**Procedura di Valutazione di impatto ambientale del Masterplan dell'aeroporto G.B. Pastine di Ciampino – ID\_VIP: 3276**

**Osservazioni del “Comitato per la riduzione dell’impatto ambientale dell’aeroporto di Ciampino” (CRIAAC) al documento: “A782T4DGGETAMB0001-0” “Fascicolo dei chiarimenti e delle integrazioni”**

**Osservazioni del “Comitato per la riduzione dell’impatto ambientale dell’aeroporto di Ciampino” (CRIAAC) al documento: A782T4DGGGERAMB0004-0**

#### **Osservazioni del "Comitato per la riduzione dell'impatto ambientale dell'aeroporto di Ciampino" (CRIAAC) al documento: "A782T4DGGGERAMB0002-0" "Ambiente Idrico superficiale"**

**Figura E – Foto area tratta da Google Earth – 14/8/2001**

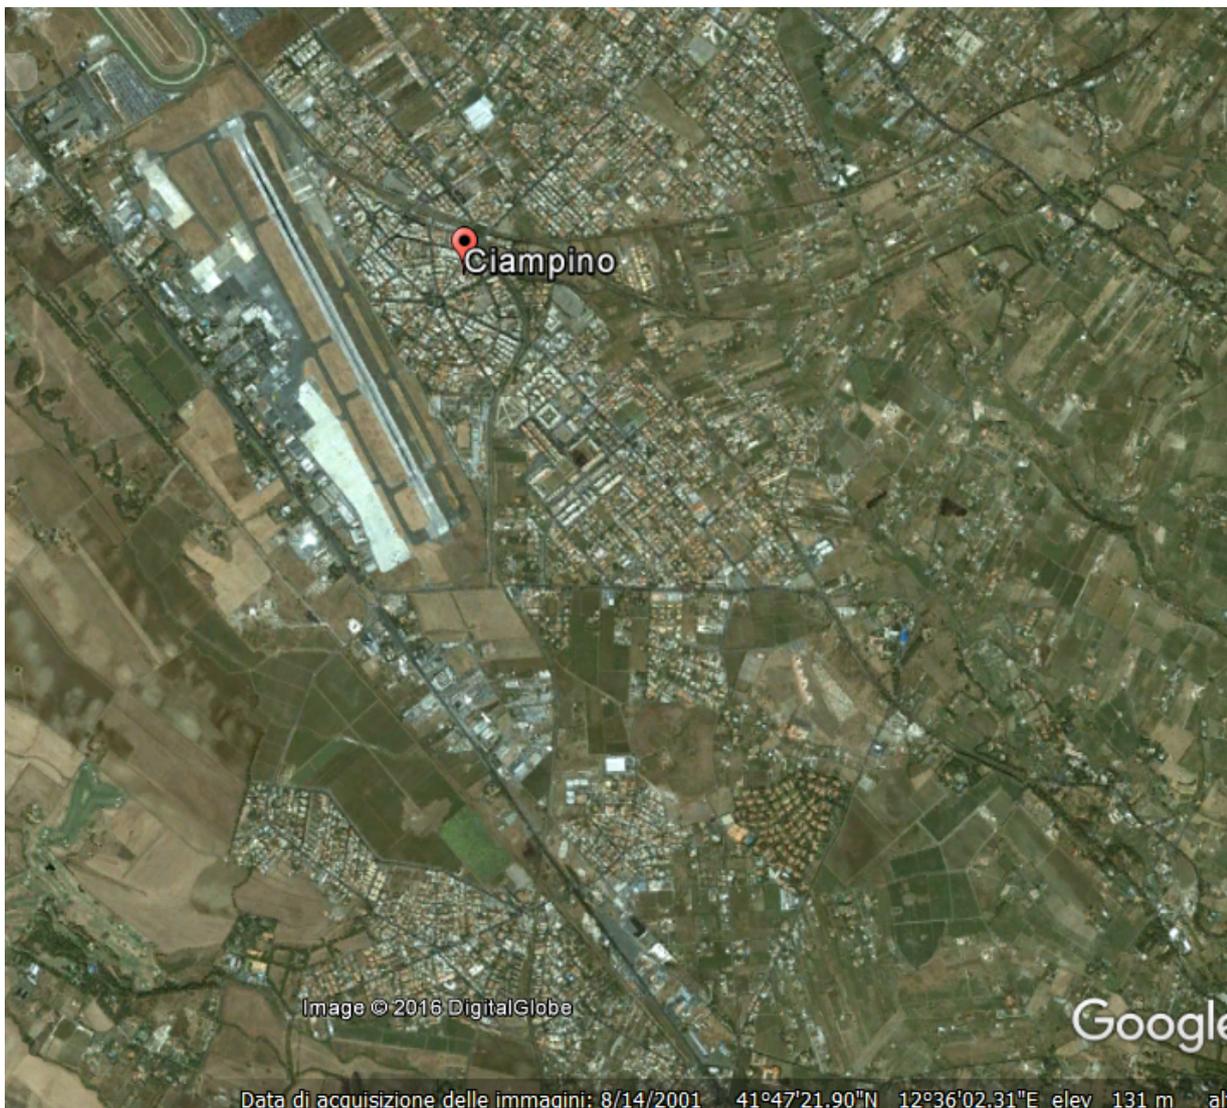
A maggiore dimostrazione di quanto detto si rimanda alla foto aerea della città per il 2001 (**Figura E – Foto area tratta da Google anno 2001**) che dimostra ancora come già a quella data fosse pressoché pienamente

formato tutto il tessuto urbano limitrofo all’aeroporto, sia nella città di Ciampino, nella fascia oltre il margine Est dell’aeroporto, sia nella zona a Sud, di Santa Maria delle Mole, Cava dei selci e Frattocchie, nel Comune di Marino. Quindi le affermazioni del documento in oggetto vanno completamente rifiutate e del tutto ribaltate. Infatti, non è la città che si è formata “incrementando notevolmente l’edificato” (pag. 10 del documento ENAC – ADR), ma al contrario le attività dell’aeroporto si sono sviluppate in maniera eccessiva e senza controllo dopo il 2001, quando il contesto urbano limitrofo all’aeroporto era già pienamente formato nel rispetto della normativa urbanistica vigente.

**Figura F1 – Foto area del 21/5/2005 tratta da Google Earth - LAVORI AMPLIAMENTO AEROSTAZIONE (ante)**

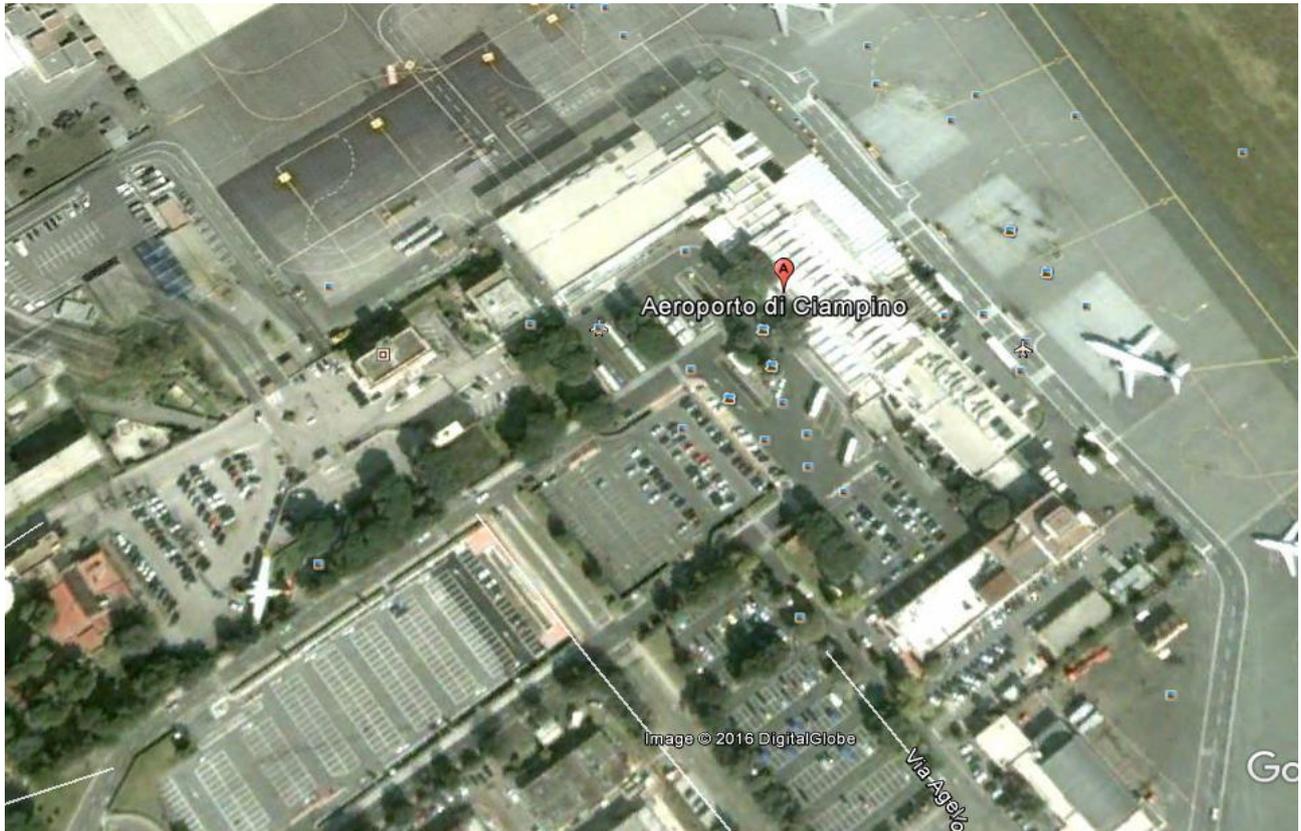
Gli interventi appena descritti sono stati eseguiti negli anni tra il 2002 e il 2007. Le foto seguenti, tratte da Google Earth, mostrano i grandi ampliamenti realizzati nell’aerostazione tra il 2005 e il 2006, evidenziando la crescita di due nuovi volumi costruiti sui due lati dell’edificio principale (ambiente partenze – ambiente arrivi) e ulteriori volumi realizzati nell’aerostazione (figure F1 – F2). Si riportano inoltre le foto aeree, sempre tratte da Google Earth, relative alla costruzione un nuovo grande hangar tra l’inizio della pista 15 e la SS Appia (figure F3 – F4) e di una costruzione nell’area dell’Aviazione Generale (figure F5 – F6). Infine le ultime due foto sono relative alla costruzione di altri volumi dislocati accanto all’edificio dell’Aviazione Generale (Figure F7 – F8). Attraverso la comparazione delle immagini appare immediatamente evidente la dimensione delle opere realizzate, ricordiamo tutte completate senza che sia stata mai effettuata alcuna analisi di VIA.
